湾内管理所及附属工程建设项目变更方案 (变更前后对比图)

项目名称：湾内管理所及附属工程建设项目(变更方案)

方案变更设计说明

变更原因：因功能需求变化和施工现场优化的原因，现需调整建筑设计方案。

原方案 总平面图

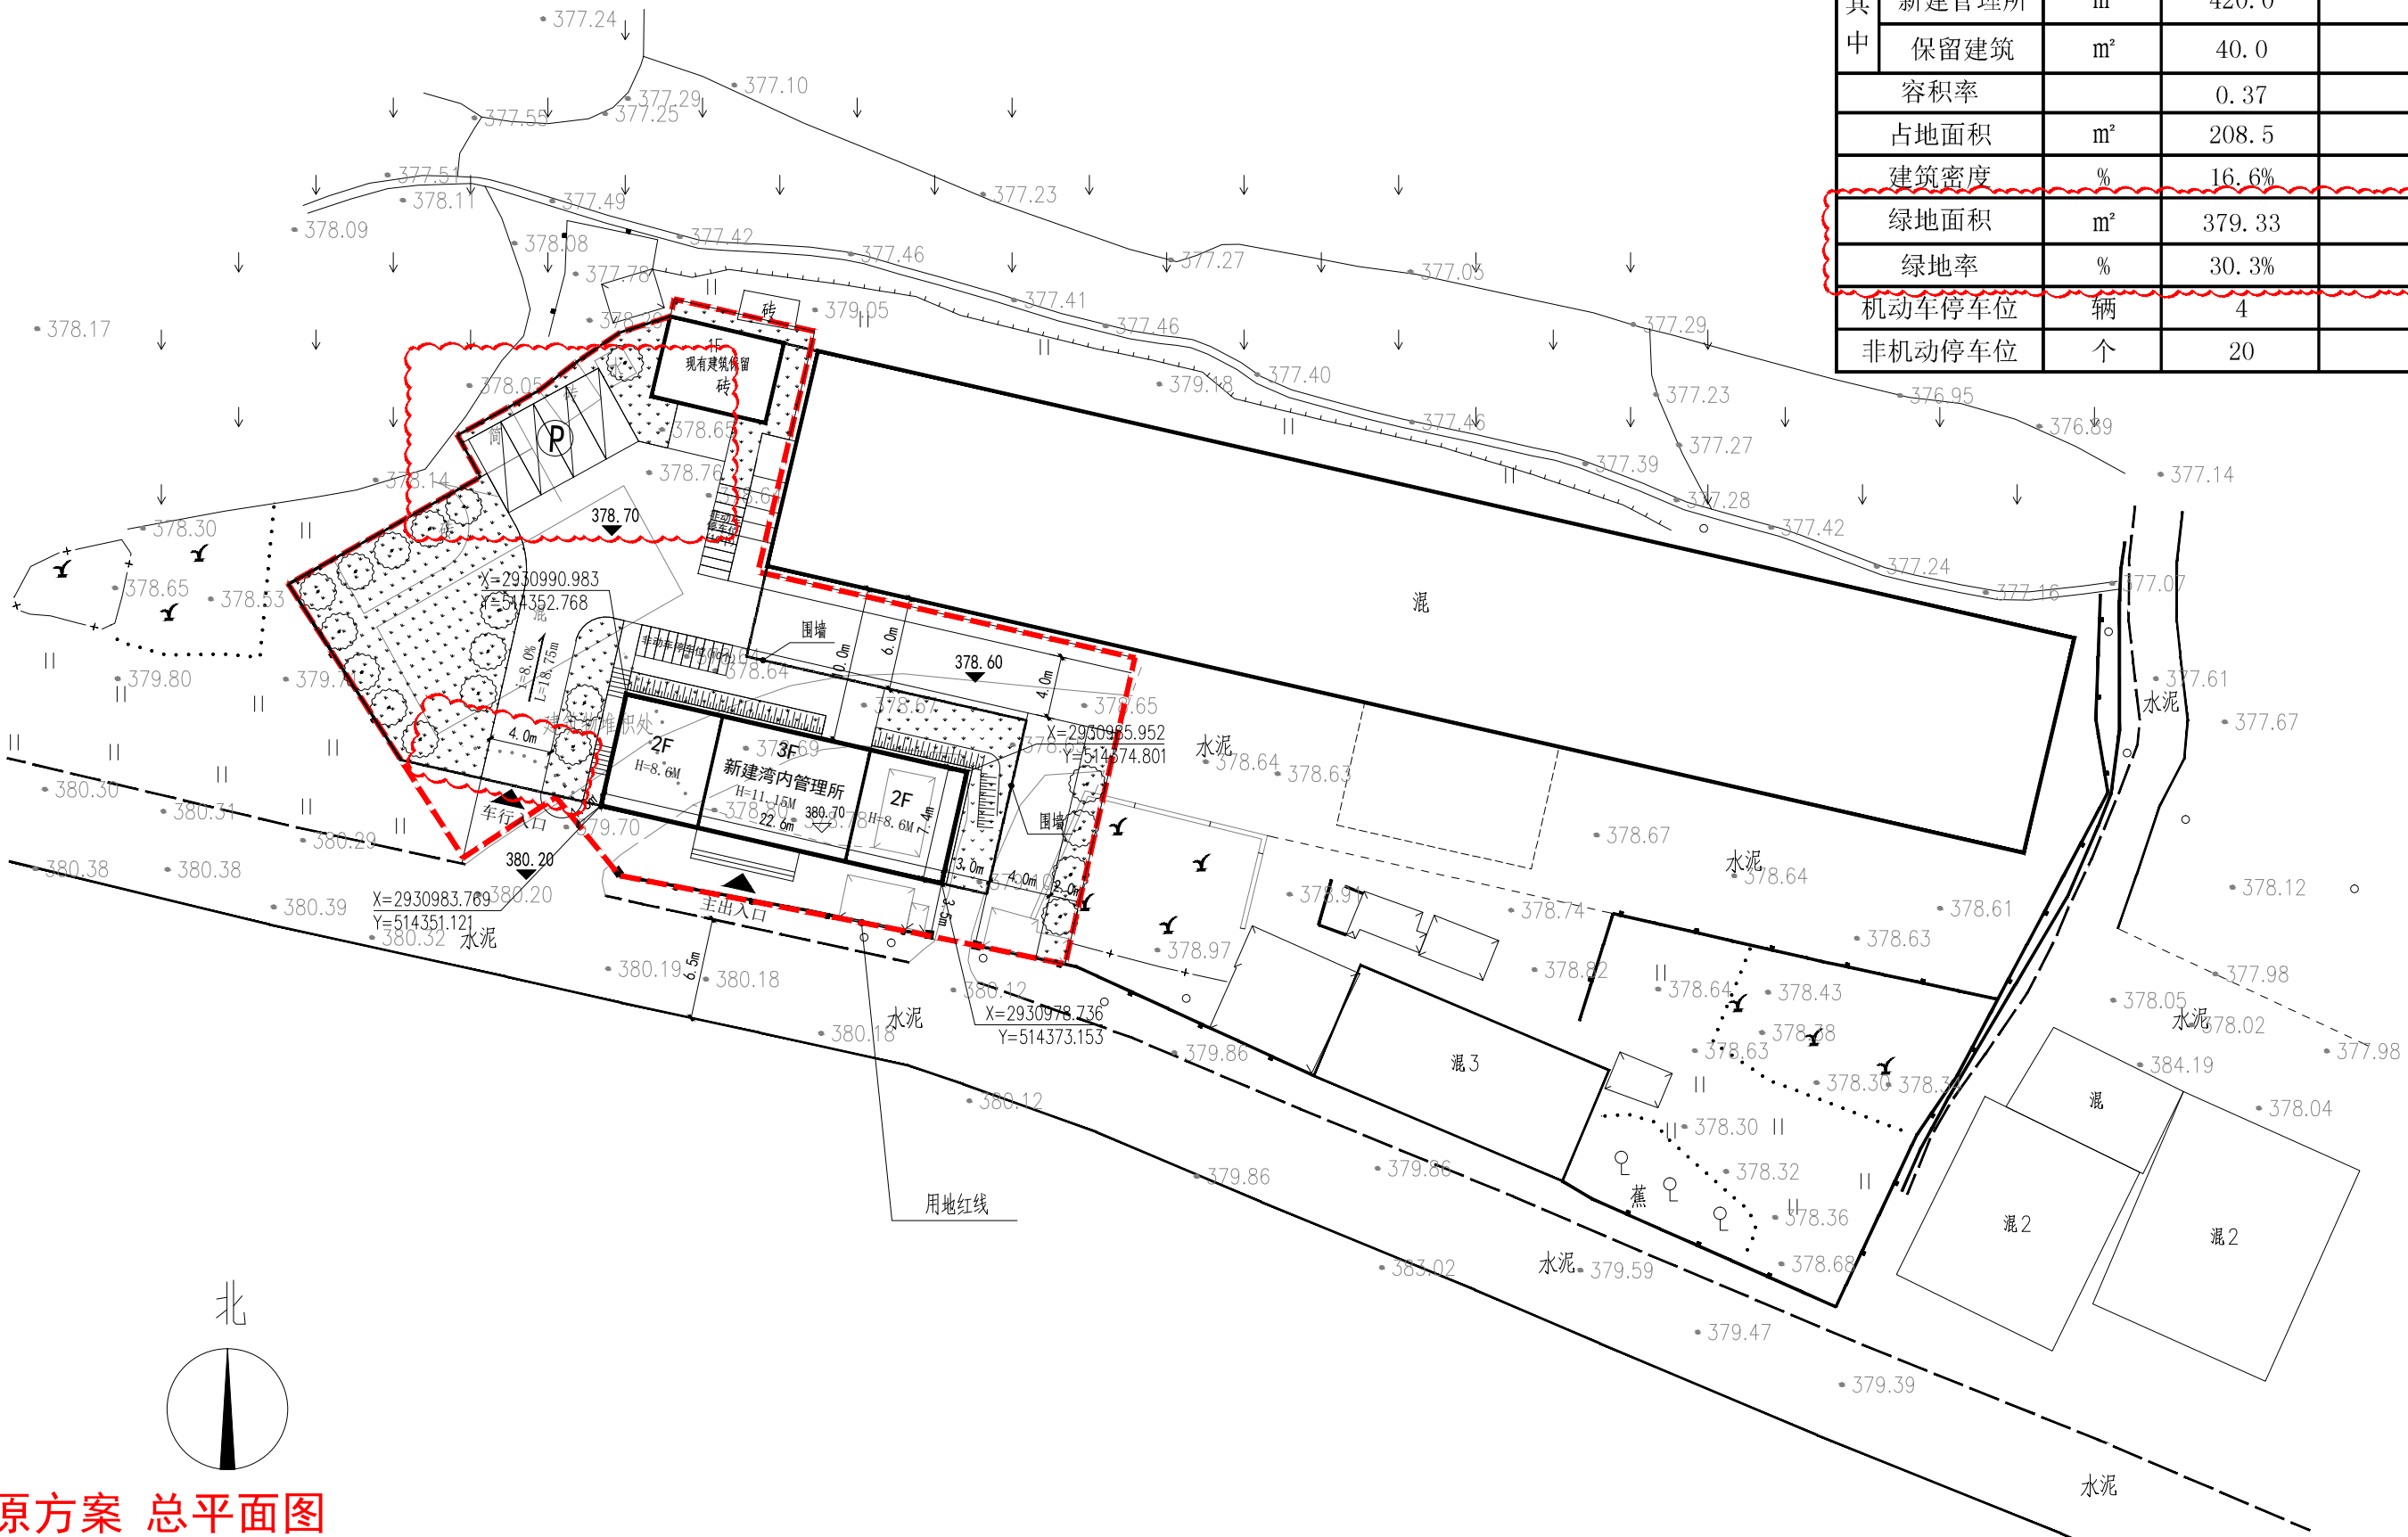
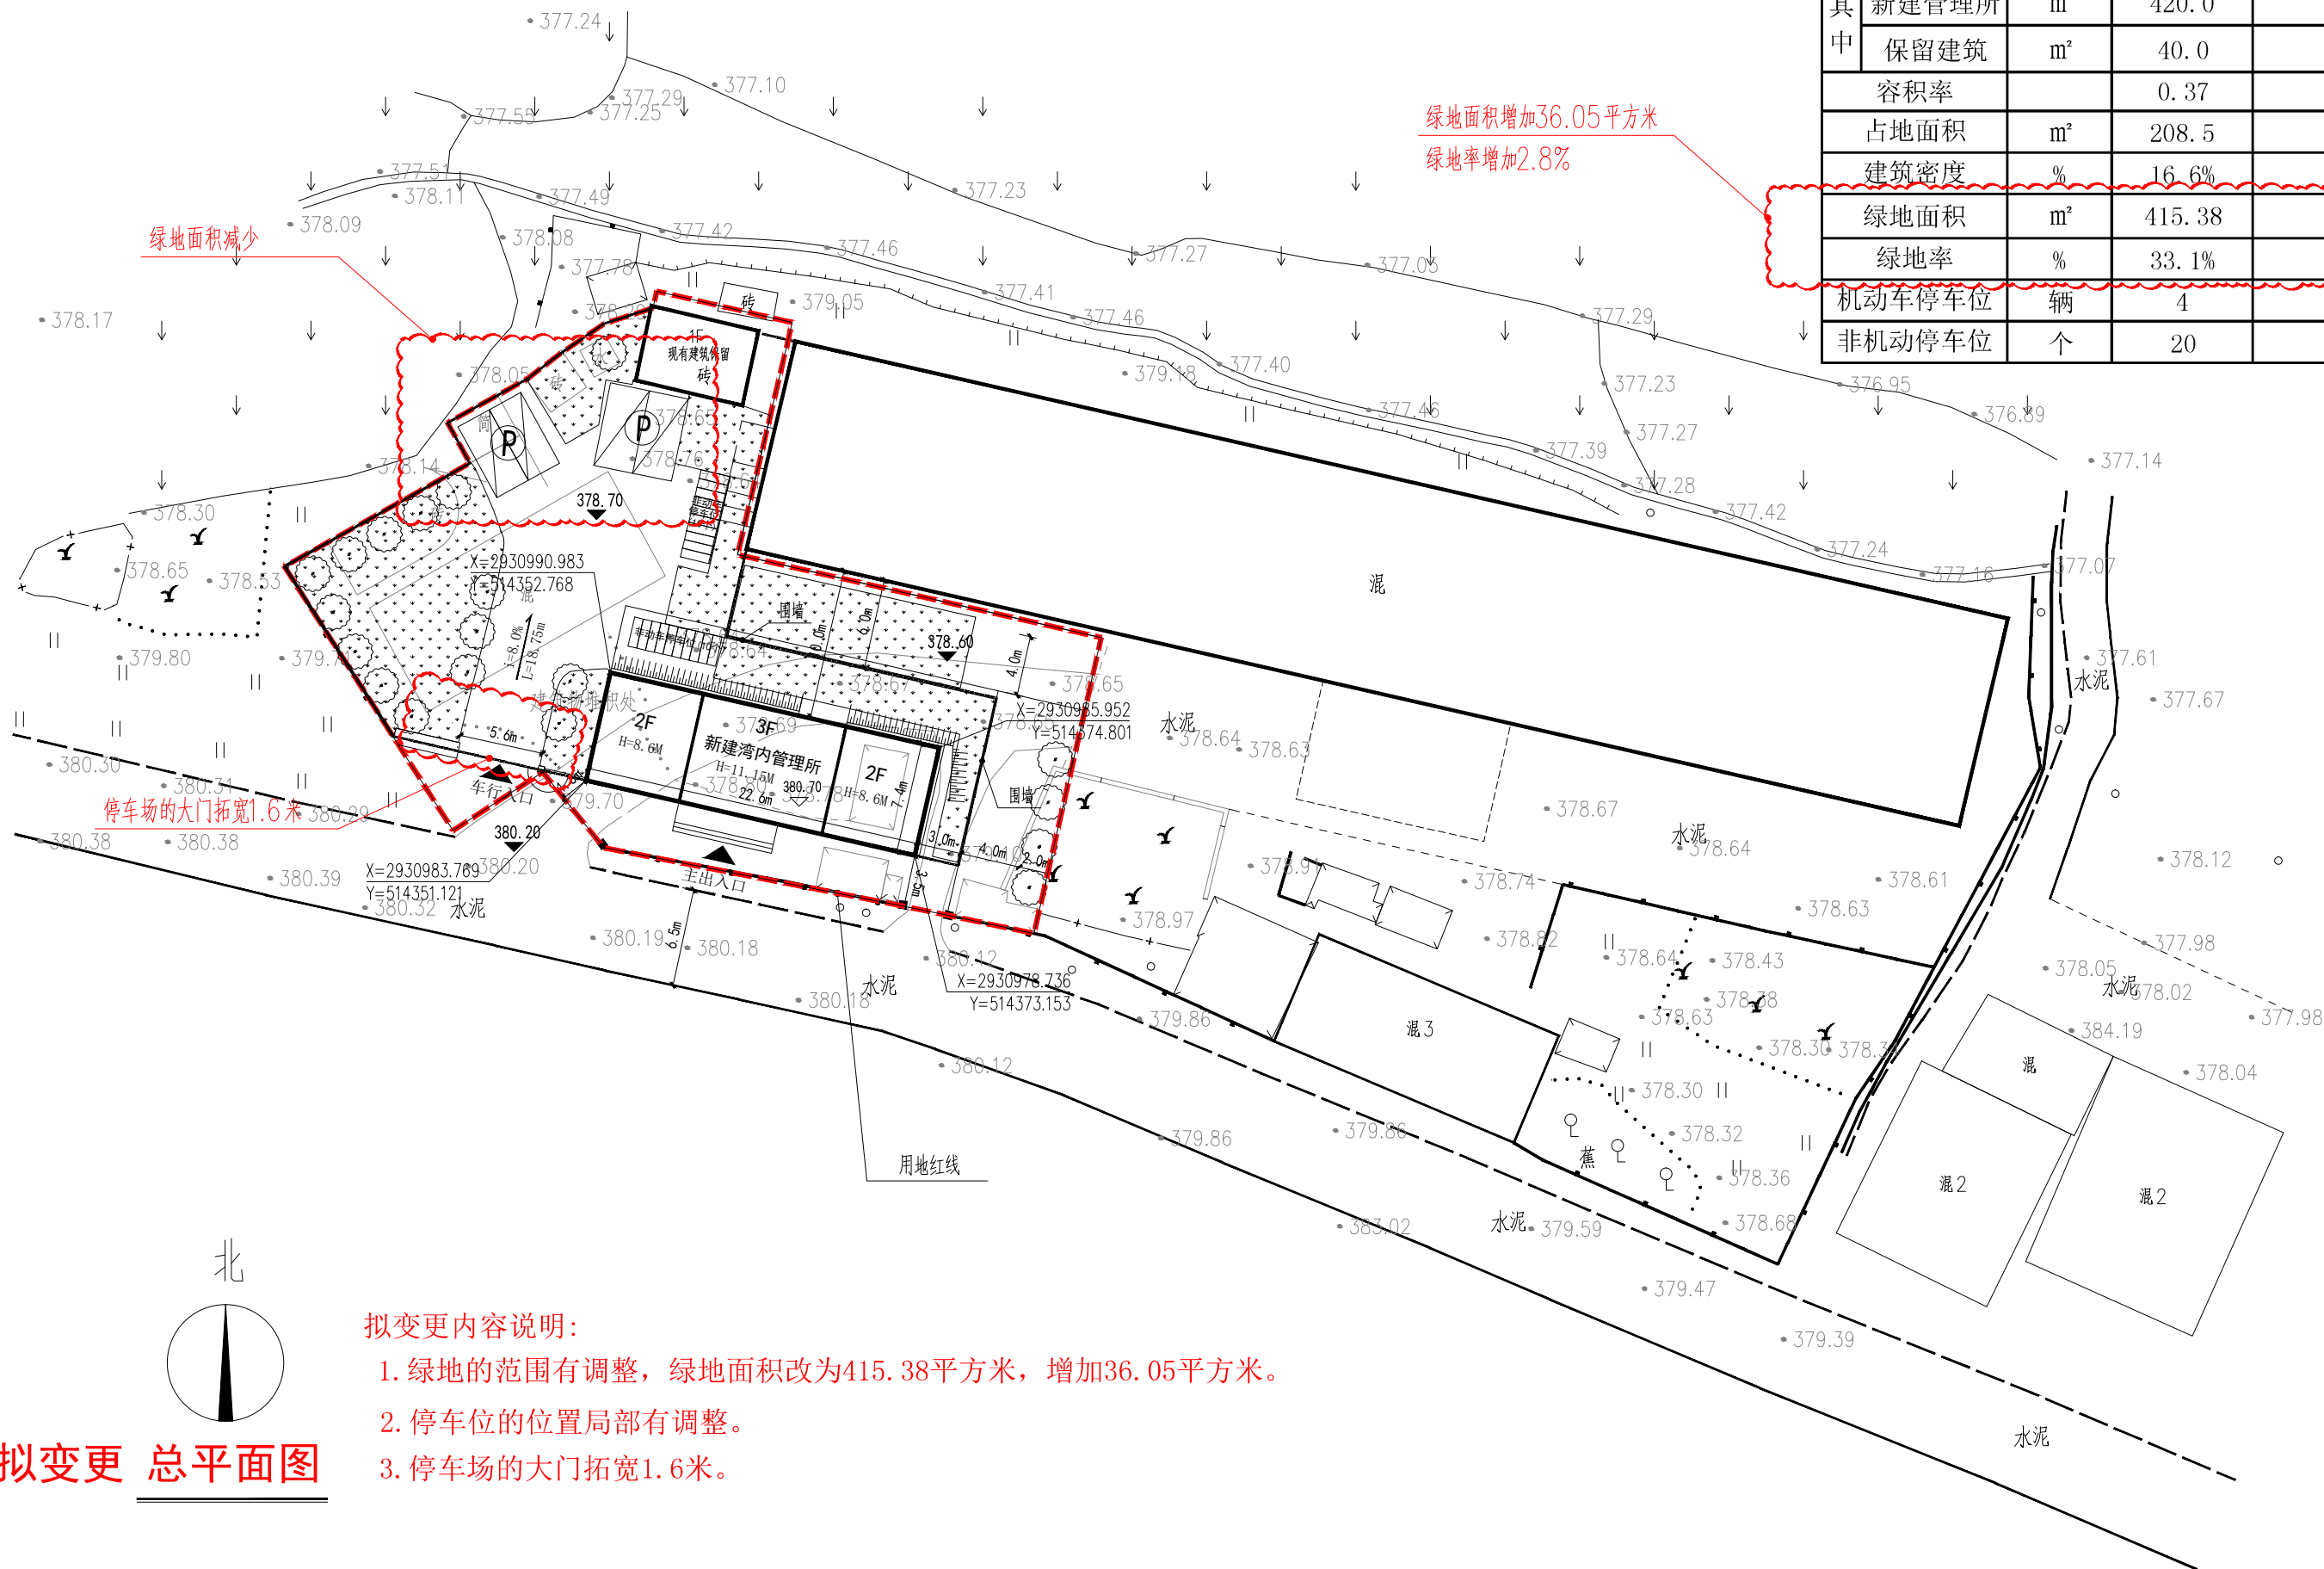
总平面图变更内容：

- 1.绿地布局调整，绿地面积由**379.33**平方米变更为**415.38**平方米。（变更原因：根据现场实际建设情况，调整绿地范围。）
- 2.停车场的大门拓宽。（变更原因：根据施工现场优化。）
- 3.停车位的位置局部有调整。（变更原因：根据施工现场优化。）

拟变更 绿地分析图

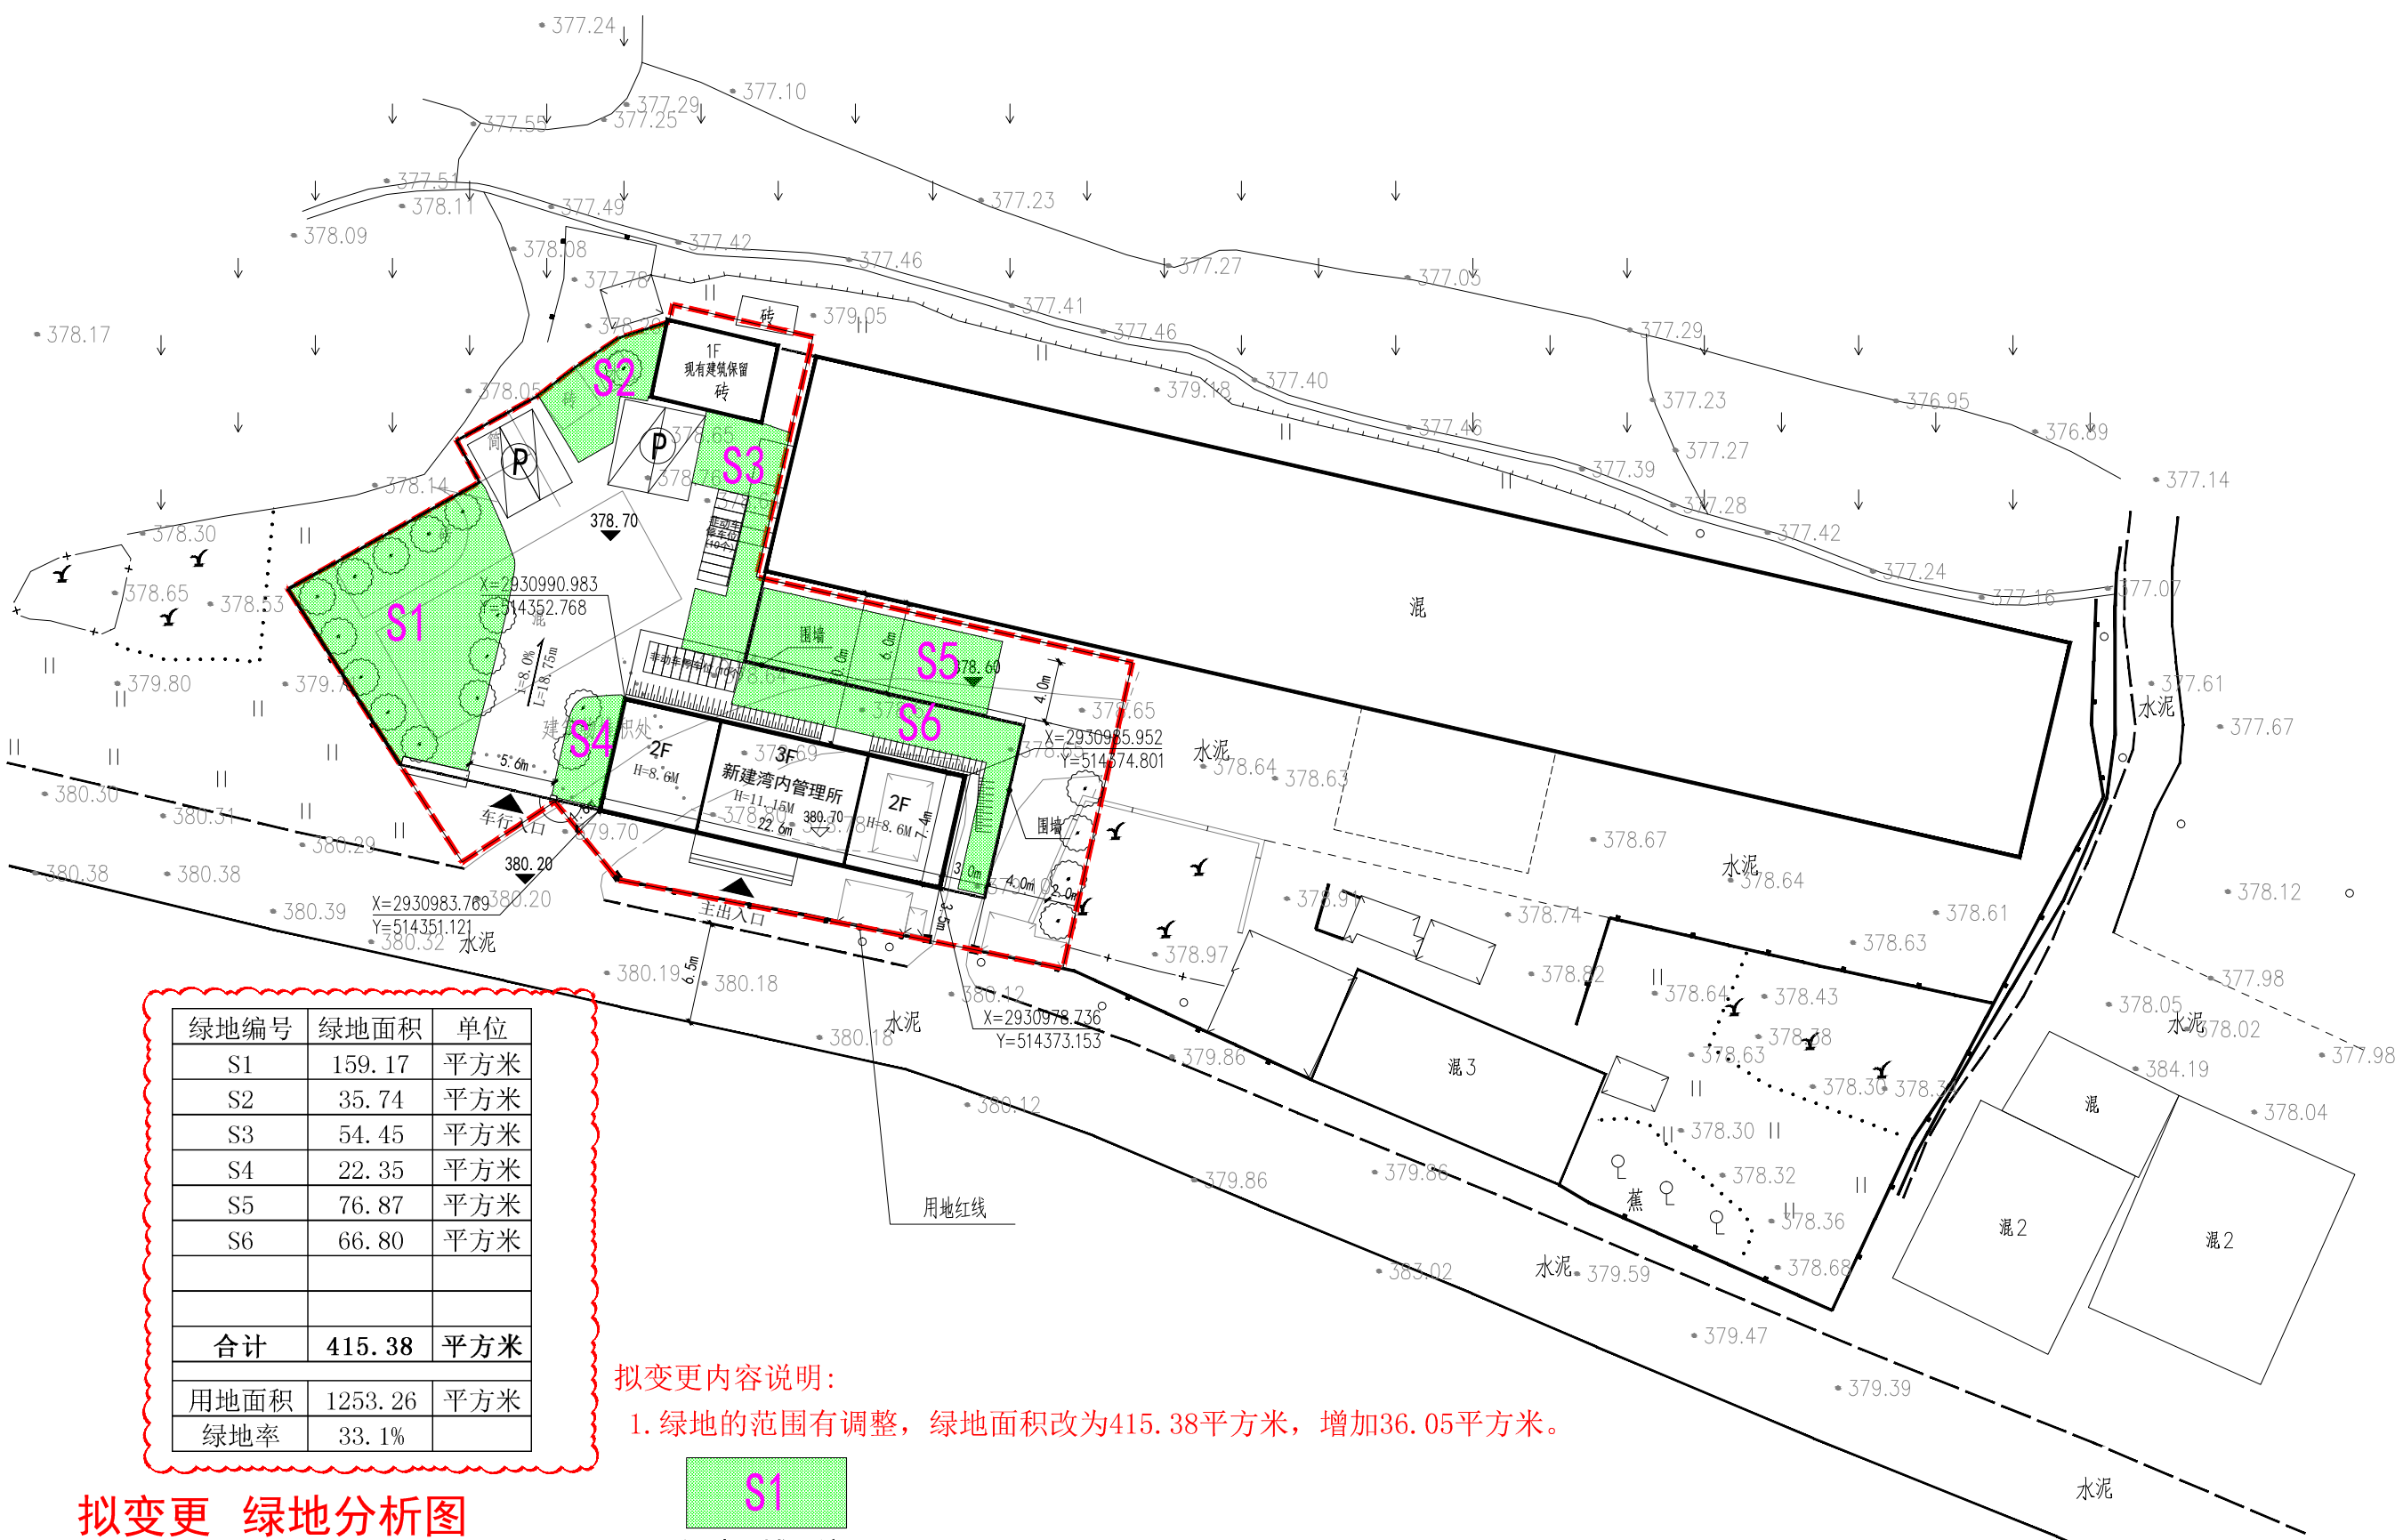
拟变更内容说明:

1. 绿地的范围有调整, 绿地面积改为415.38平方米, 增加36.05平方米。
